**Modulo per la presentazione delle osservazioni per i piani/programmi/progetti sottoposti a procedimenti di valutazione ambientale di competenza statale**

**ID: Codice procedura (ID\_VIP/ID\_MATTM): 12691**

**“Progetto di un impianto eolico denominato “Pitigliano” ubicato nei comuni di Pitigliano (GR) e Sorano (GR) costituito da 20 (venti) aerogeneratori di potenza nominale 7,0 MW per un totale di 140,0 MW con relative opere connesse ed infrastrutture indispensabili”**

**Immagine 1. Vincoli ex art. 136 del CBC dal PIT della Regione Toscana e zona approssimativa dove è progettato l'impianto industriale.**

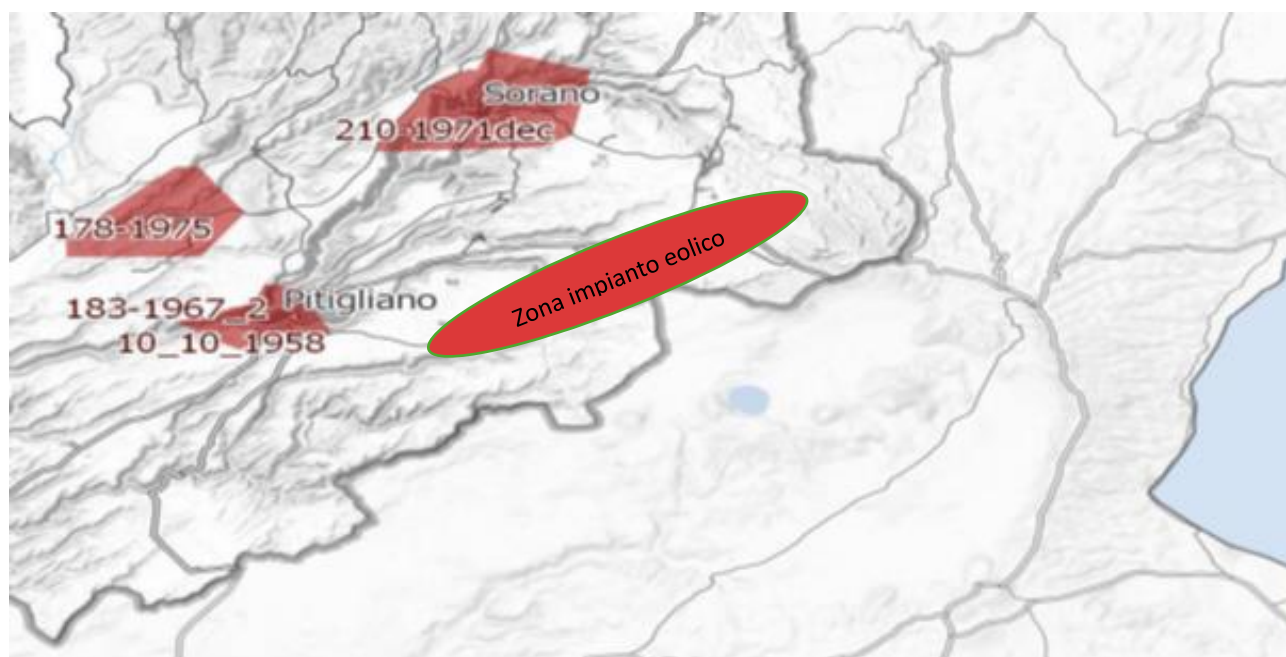
Al contrario si evidenzia che l'impianto eolico industriale citato non solo ricadrebbe con tutti e 20 gli aerogeneratori all'interno delle fasce di rispetto di 3 km di due vincoli paesaggistici di notevole interesse pubblico esistenti nella Regione Lazio e con una parte di essi nel vincolo paesaggistico del Centro abitato di Sorano ( GR) quindi in aree non idonee all'installazione di impianti di energia rinnovabile. Addirittura, alcuni aerogeneratori sarebbero ubicati a poche centinaia di metri dai perimetri dei due vincoli paesaggistici laziali ex art 136 del CBC.

un'ulteriore incompatibilità con la tutela del Paesaggio.

**Immagine 3. Cumulo di una parte di impianti eolici, fotovoltaici e geotermici industriali in progettazione ed esistenti intorno all’eolico industriale “Pitigliano”.**

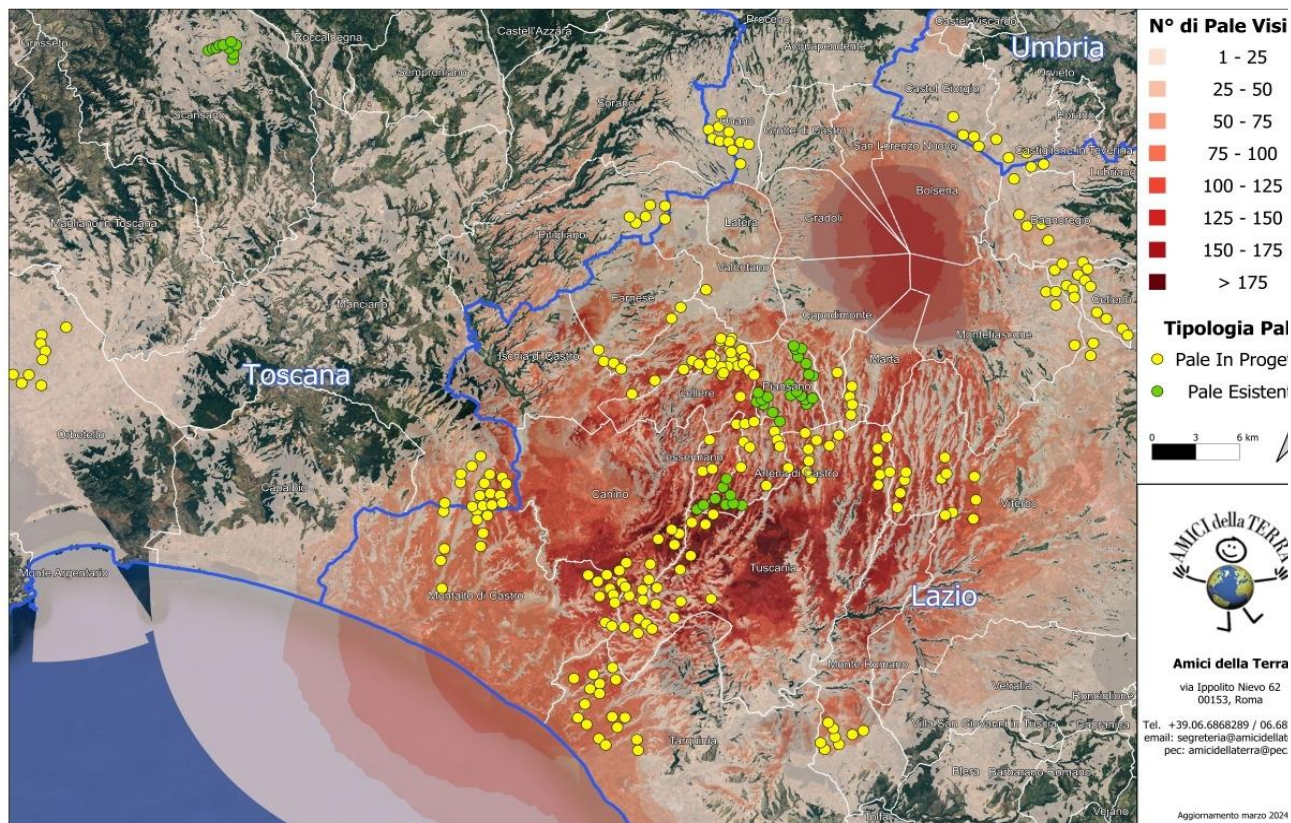
Beni Culturali “*Ambito paesaggistico, geologico e geomorfologico dell’orlo della caldera di Latera ...*” Non vengono nemmeno citati gli impianti eolici in progetto al MASE, il “Rempillo” (6 aerogeneratori) e un altro in verifica amministrativa di 14 aerogeneratori e 72, 6 MW. Ad oggi nei territori di Pitigliano, Sorano e in quello limitrofo potenzialmente potrebbero essere insediati 40 aerogeneratori alti 200 metri e larghi 170. Ma la proponente non cita neanche altri impianti che creerebbero il cumulo e quindi maggiore impatto. Infatti, sul territorio della “Città del Tufo” (Sorano e Pitigliano) impatterebbero anche l’impianto eolico “Montarzo” di Onano con 13 aerogeneratori con le dimensioni ricordate, l’altro eolico industriale nel territorio di Valentano con sette aerogeneratori (stesse dimensioni), gli impianti di Farnese con un minieolico di 3 Torri alte 60 metri già installate in località Poggio del Crognolo e l’impianto eolico industriale “Vallerosa” (7 aerogeneratori alti 200 metri e larghi 158 metri) in procedura VIA presso la Regione Lazio. Inoltre, altri impianti del minieolico già presenti a Valentano, Cellere e Piansano e due progetti eolici industriali con le stesse dimensioni (200 m x 170 m) nel Comune di Ischia di Castro. La valutazione del cumulo non prende neanche in considerazione gli impianti industriali di fotovoltaico e agrivoltaico in progetto a Farnese, Valentano, Ischia di Castro, Cellere. L’impianto geotermico in procedura Via al MASE, progettato nella Caldera di Latera. Quindi è stata effettuata una valutazione del potenziale impatto cumulativo non veritiera a dispetto di quanto affermato dalla proponente che sostiene di aver preso in considerazione uno spazio di 10 km intorno al suo impianto per gli impatti che si creerebbero.

Riguardo al cumulo degli impianti FER, le mappe prodotte dalla proponente riguardano, come già evidenziato, soltanto una parte molto piccola degli impianti FER dell'area intermedia e vasta e in particolare di quelli eolici che contribuiscono a creare un notevole cumulo e la saturazione del territorio tosco laziale. Riguardo al cumulo dei soli impianti eolici si riporta la mappa dell'intervisibilità degli impianti eolici elaborata dall'Associazione nazionale “Amici della Terra”.

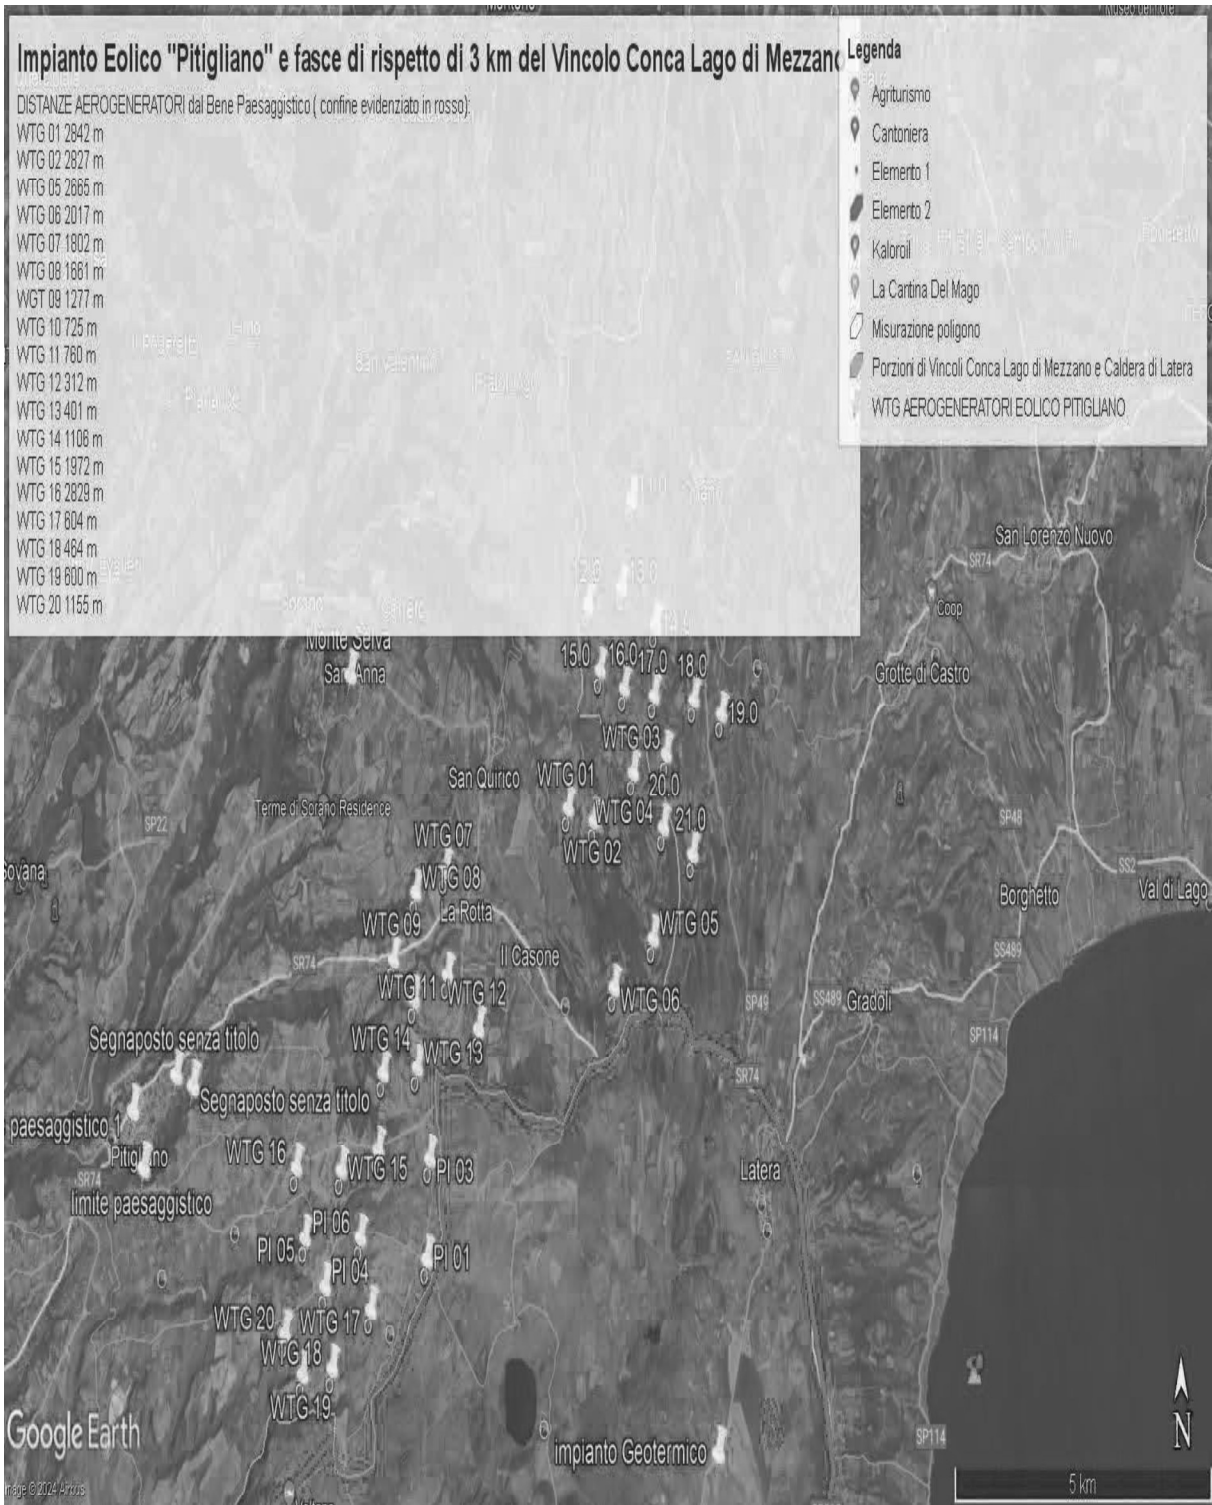
Come è illustrato nell'immagine si ribadisce che l'impianto industriale "Pitigliano" ricade completamente all'interno delle fasce di rispetto dei due vincoli di notevole

interesse pubblico e lambisce quelle di un terzo vincolo e quindi come affermato dal Consiglio di Stato nelle sentenze citate, l'impianto è insediato in area non idonea ai sensi dell'art. 20 comma 8 lettera c quater del D.Lgs. n. 199/2021 e ss.mm.ii al contrario di quanto sostiene la proponente.

**IMMAGINE n. 3 Impianto eolico industriale "Pitigliano" e distanze aerogeneratori dai Vincolo "Orlo della Caldera di Latera."**

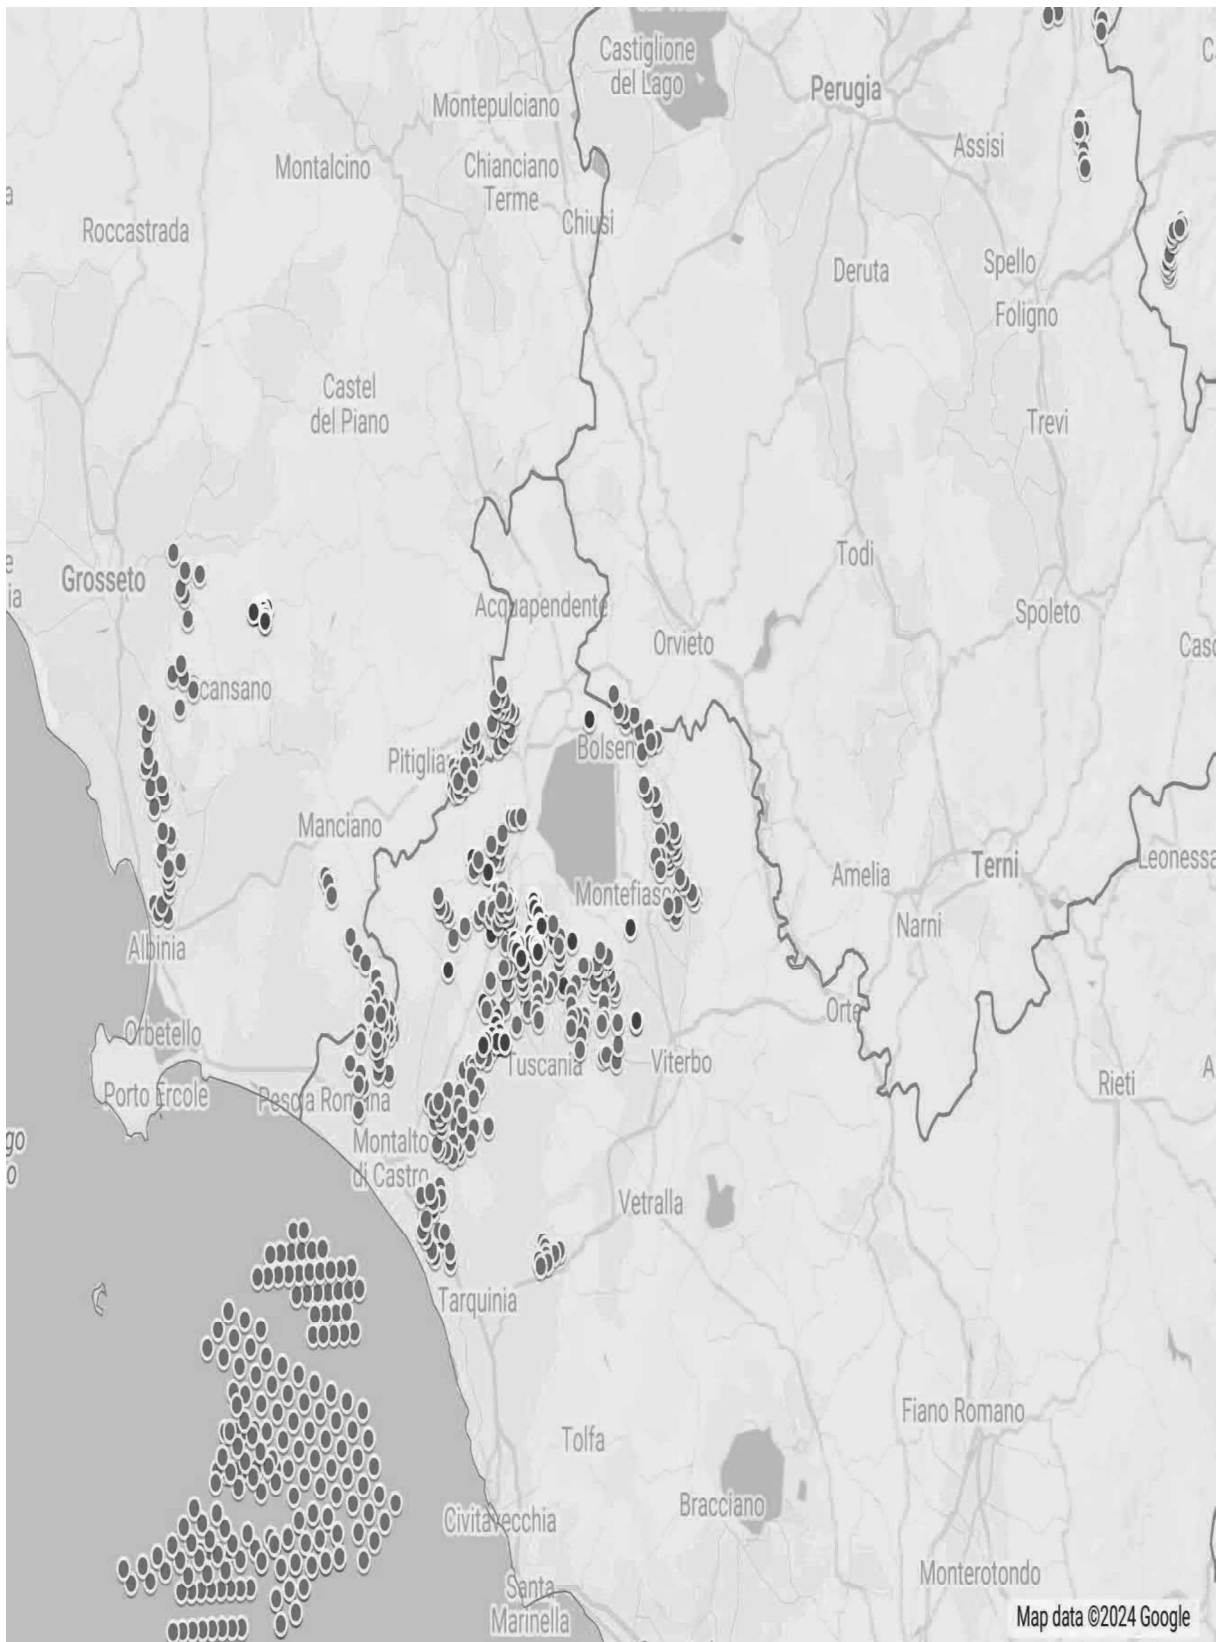
Concludendo, si evidenzia ancora che la proponente non effettuando la procedura prevista dalla Parte III delle Linee Guida nazionali ha ignorato un vincolo paesaggistico di notevole interesse pubblico istituito con un provvedimento del Segretariato regionale del Ministero della Cultura per il Lazio che ha emanato il Decreto di dichiarazione di notevole interesse pubblico n. 22 del 15.02.2024 ai sensi e per gli effetti dell'art. 136, co. 1, lett. c) e d) del decreto legislativo 22 gennaio 2004, n. 42, "Ambito paesaggistico, geologico e geomorfologico dell'orlo della caldera di

**IMMAGINE n. 7** Mappa della intervisibilità degli impianti eolici elaborata dall'Associazione nazionale Amici della Terra. La mappa non è aggiornata comunque rende molo bene dell'enorme impatto visivo creato dal cumulo degli impianti.

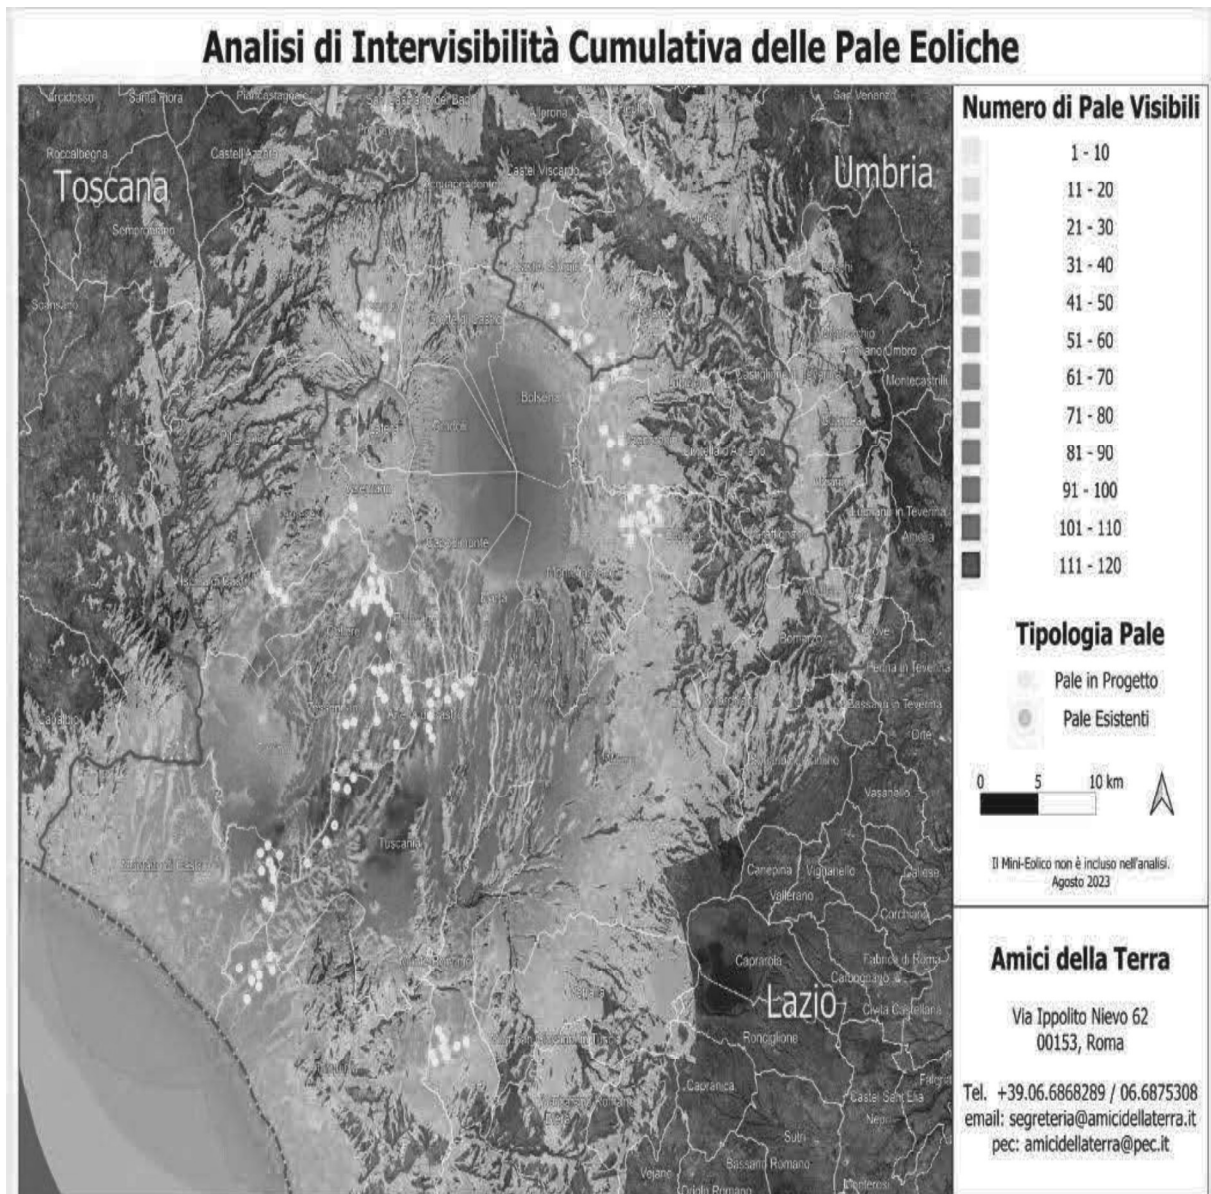
Se agli impianti eolici rappresentati qui sopra che non comprendono sia l'impianto eolico Pitigliano e le altre 14 pale del progetto eolico in verifica amministrativa sempre nel territorio di Pitigliano si aggiungono i migliaia di ettari (7000 fin'ora) di territorio occupato dagli impianti fotovoltaici e agrivoltaici e dalle altre tipologie appare chiaro il numero spropositato degli impianti FER nella bassa toscana e nella Tuscia.
